**Oggetto: Stabilimento F.lli Capitanio Costruzioni Aeronautiche s.r.l. – Mesagne – Domanda di VIA ed AIA – riscontro nota prot. n. 8053 del 10.03.2017**

In riferimento alla nota prot. n. 8053 del 10.03.2017 si trasmettono le integrazioni richieste, trattate punto per punto:

SCHEMA DI FLUSSO

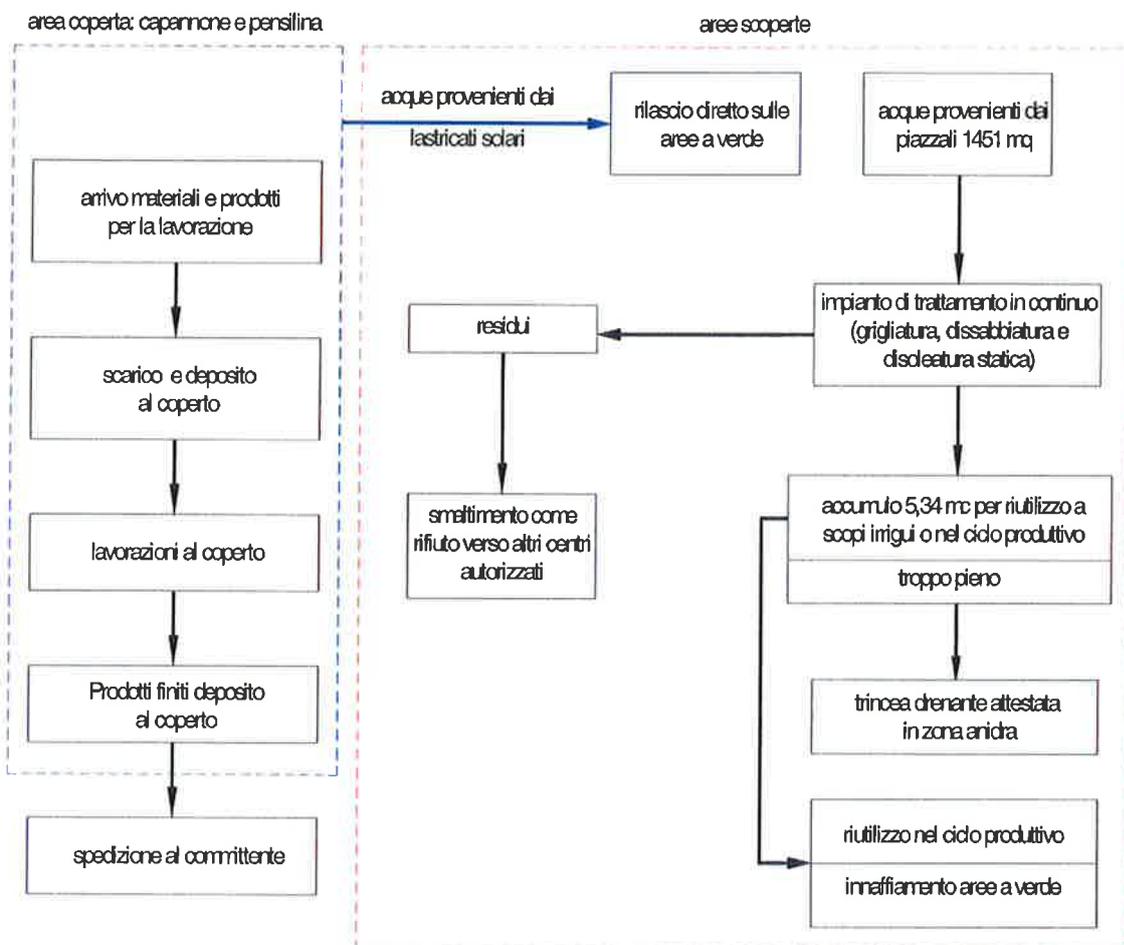
In merito alle superfici si riportano i dati corretti delle superfici da considerare. Nella tavola 8\_9 c'era un errore di trascrizione:

Come richiesto da ARPA nel calcolo non sarà considerato la superficie drenate di 178 mq. Tuttavia essendo l'impianto di trattamento e smaltimento finale dimensionato per trattare superfici di circa 1942 mq, è evidente che sarà più che idoneo per trattare le acque meteoriche di dilavamento derivanti da superfici di 1451 mq, e quindi in grado anche di sostenere eventi piovosi eccezionali.

Su fa rilevare che è stata già considerata l'area a parcheggio atteso che la stessa è ricompresa nei 1451 mq di piazzale.

superficie complessiva del lotto circa	mq 4797
superficie complessiva del lotto al netto della recinzione circa	Mq 4741
Superficie capannone circa	Mq 1949
Superficie pensilina	Mq 313
Superficie piazzale con pavimentazione renante	Mq 178
Superficie piazzale pavimentato in cemento (che ricomprende anche l'area a parcheggio 1451 . ovvero 960 + 491)	Mq 1451
Superficie a parcheggio )ricompresa nei 1451 mq del piazzale pavimentato)	Mq 491

Si allega schema di flusso corretto
